改善箇所説明図

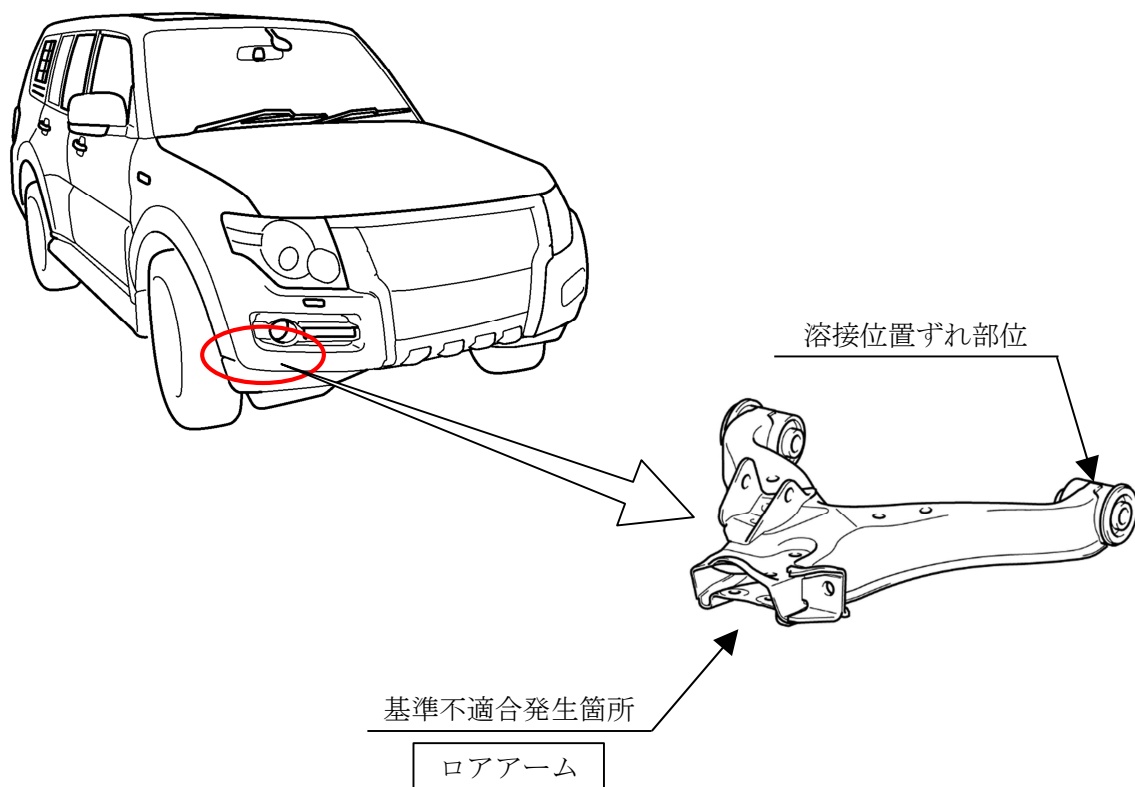
前輪緩衝装置の右側ロアアームにおいて、溶接工程での部品の固定が不十分なため、溶接位置がずれ、溶接強度が不十分なものがある。そのため、制動時の負荷により溶接部位がはがれ、走行が不安定になるおそれがある。

注：図中の 内は、交換する部品を示す。

全車両、右側ロアアームを良品と交換する。

識別：運転者席ドアチェッカーのヒンジにあるピン頭部(車両上側)に、白または黄色ペイントを塗布する。
